Naše zn.: 10144/2016-SZDC-
SSZ-ÚE-Baš

**Uzel Plzeň, 2. stavba – přestavba osobního nádraží, včetně mostů Mikulášská
Dodatečné informace č. 15 – odpovědi na zaslané dotazy dodavatelů**

Dotaz pro SO 91-33-01.22

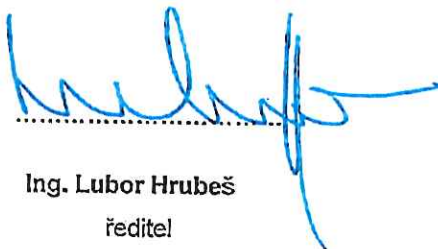
V předložené dokumentaci pro daný SO jsou uváděny přejezdové panely v modulech 1,25 m, tj. pro 10 m přejezd 8 ks přejezdových panelů. Ale vyrábí se přejezdové panely v modulu 1,2 m. Přejezd tedy může být 9,6 m (počet modulů 8) nebo 10,8 m (počet modulů 9).

Dotaz: Bude opraven soupis prací pro upřesněnou šířku přejezdové konstrukce?

V projektové dokumentaci je přejezdová konstrukce navržena ze zádlažbových panelů dle vzorového listu Ž11.162-N, ve kterém jsou použity moduly s délkou 1,23 m. S přihlédnutím na rezervu při montáži je ve výkresech uvedeno 1,25 m. Počet modulů je 8, tj. při skladbě na sraz bez rezervy pro montáž bude délka konstrukce $8 \times 1,23 = 9,84$ m.

Výrobce doporučuje osadit tuto přejezdovou konstrukci závěrnou zídou ÚRTŘ pro zvýšení životnosti a stability přejezdové konstrukce. Pro navrženou přejezdovou konstrukci platí, že na jeden vnější zádlažbový panel bude připadat jedna závěrná zídka ÚRTŘ dl. 1,20 m (zádlažbový panel bude mít nad závěrnou zídou přesah 1,5 cm po obou stranách).

Délka přejezdové konstrukce je ve smyslu Ž11.162-N upravena na 9,84 m, proto je v soupise prací v položce č.13 upraveno množství a provedena změna výpočtu ve sloupci výkaz výměr.
